Gemeinde Ödenwaldstetten
Landkreis Münsingen

Satzung

zur Änderung der Satzung über den
Bebauungsplan "Kreuzberg" vom 14.12.1972

LAGEPLAN ZUM BAUANTRAG (§ 2 BAUVORLVO)

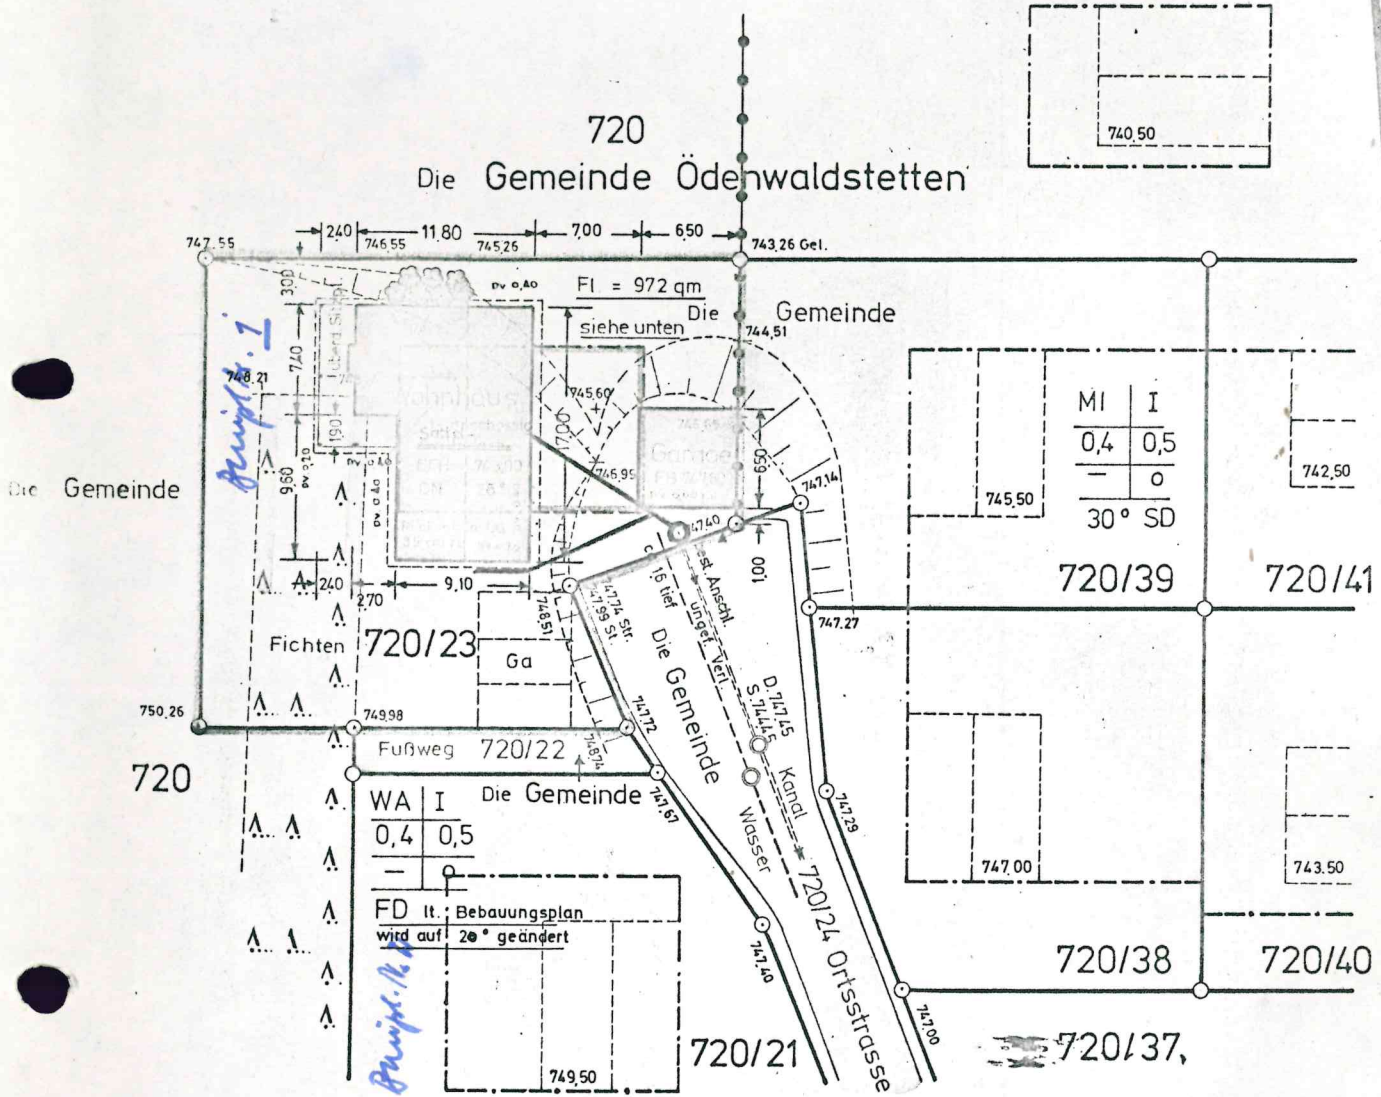
1. Für die Bauplätze Nr. 1 und 2 wird anstelle des vorgesehenen Flachdachs eine Dachneigung von 20° vorgeschrieben.
2. Die Baugrenze für den Bauplatz Nr. 1 wird entsprechend dem Lageplan vom 30.11.1972, der als Anlage zum Bebauungsplan gilt, geändert.
